#### INTERPELACJA

W dniu 9 lipca br. otrzymałem informację od mieszkańca ul. Piaski z prośbą o zmianę lokalizacji znaku pionowego D-6 (przejście dla pieszych), który znajduje się przed wjazdem na jego posesję. Po wizji lokalnej w której uczestniczyłem wspólnie z wspomnianym mieszkańcem, wnoszę o przestawienie w/w znaku.

BR.0003.70.2018

1. Zdjęcia ul. Piaski

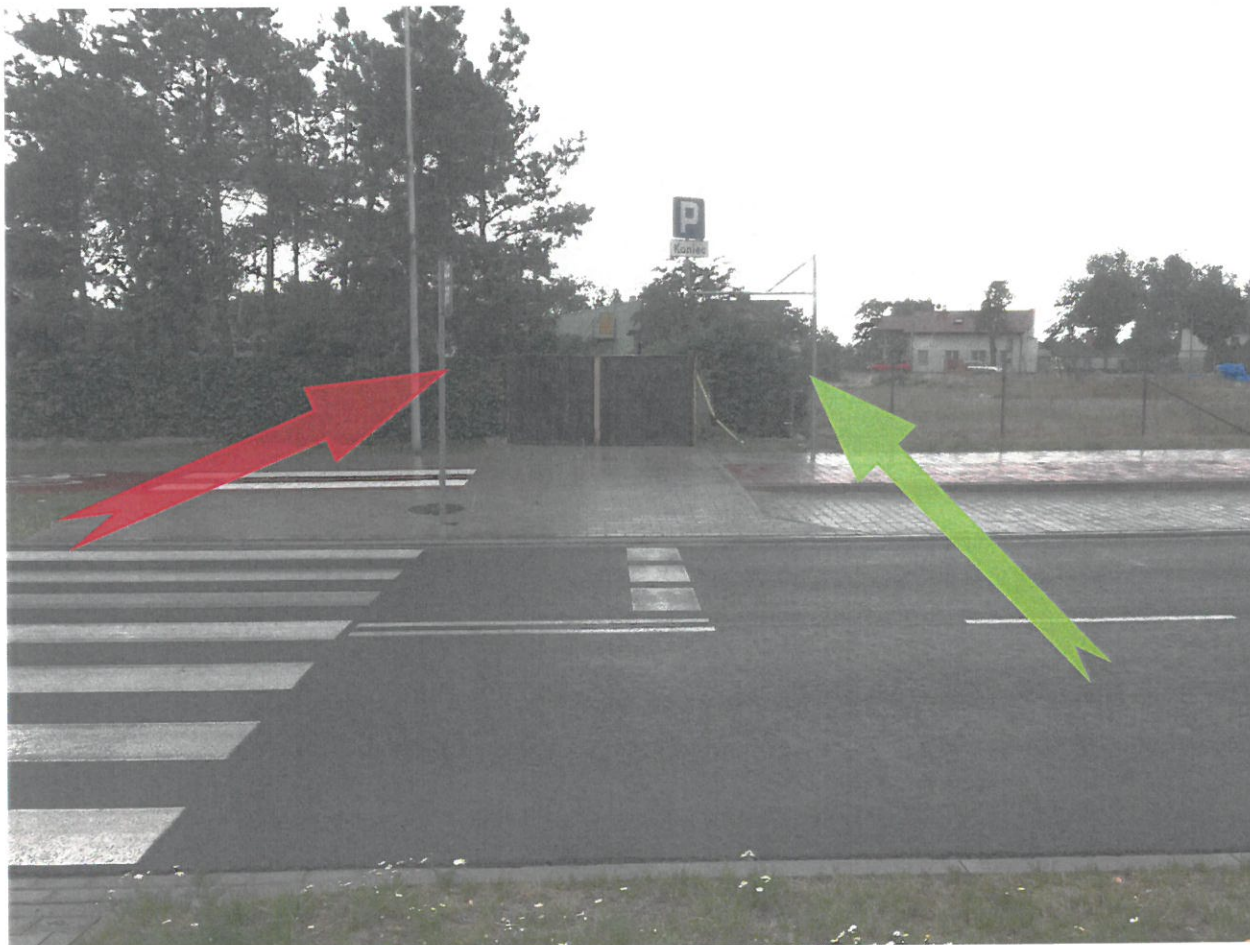
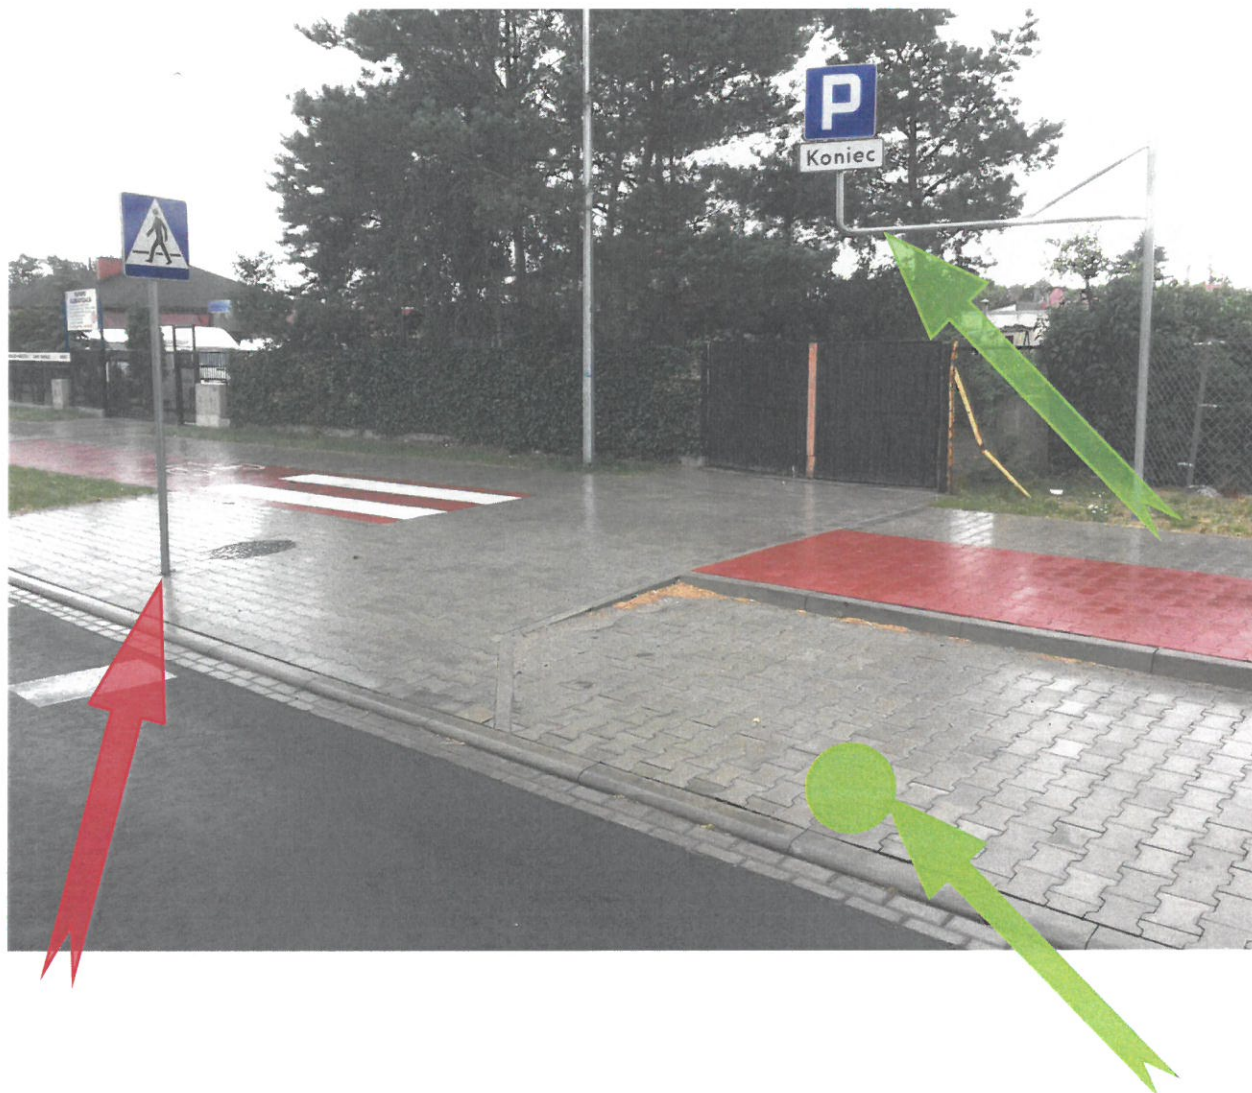
Znak utrudnia znacząco wyjazd z posesji w prawo szczególnie w sytuacjach, gdzie parkujące tiry wielokrotnie wyjeżdżają poza skrajnie parkingu i wystają naczepami we wjeździe zagradzając wyjazd (fakt ten potwierdza również wykrzywiony znak D-18 i T3a – „koniec parkingu”, uszkodzony przez jedną z przyczep tirów). Proszę także o naprawę/wyprostowanie uszkodzonego znaku.

W załączniku zdjęcia problematycznego znaku D-6 (przejście dla pieszych) który zaznaczyłem czerwonymi strzałkami oraz zaproponowane alternatywne nowe lokalizacje znaku zaznaczone zielonymi strzałkami.

W odpowiedzi na interpelację złożoną przez Pana w okresie międzysesyjnym w dniu 10.07.2018 r. ( data wpływu do Biura Rady i sekretariatu Burmistrza 11.07.2018 r.) informuję, iż usytuowanie znaku pionowego „przejście dla pieszych” D-6 jest zgodne z projektem organizacji ruchu dla ulicy Piaski w Kole. Znak nie stoi na wjeździe lecz na pograniczu przejścia i wjazdu, tym samym wjazd jest wolny od przeszkód – posiada możliwość swobodnego przejazdu.

Znak D-6 umieszcza się w odległości do 0,5 m od krawędzi przejścia od strony nadjeżdżających pojazdów. Obecnie wbudowany jest przy samym przejściu, bo tylko tak można było go ustawić. Znak w/w odsunięty jest zgodnie z normą dla wielkości skrajni, czyli 0,5m od krawędzi jezdni. Maksymalne odsunięcie od krawędzi jezdni to 2,0 m lecz wtedy i tak będzie stał pomiędzy zjazdem, a przejściem. Przesunięcie oznakowania pionowego D-18 i T-3a – „Koniec parkingu” we wskazane przez Pana miejsce będzie stwarzało kolizję z parkującymi pojazdami. Obecnie jest ono uszkodzane przez samochody ciężarowe, które mają wysokość powyżej 2,5 m więc należy rozważyć, czy nie wyłączyć możliwość parkowania pojazdów ciężarowych.
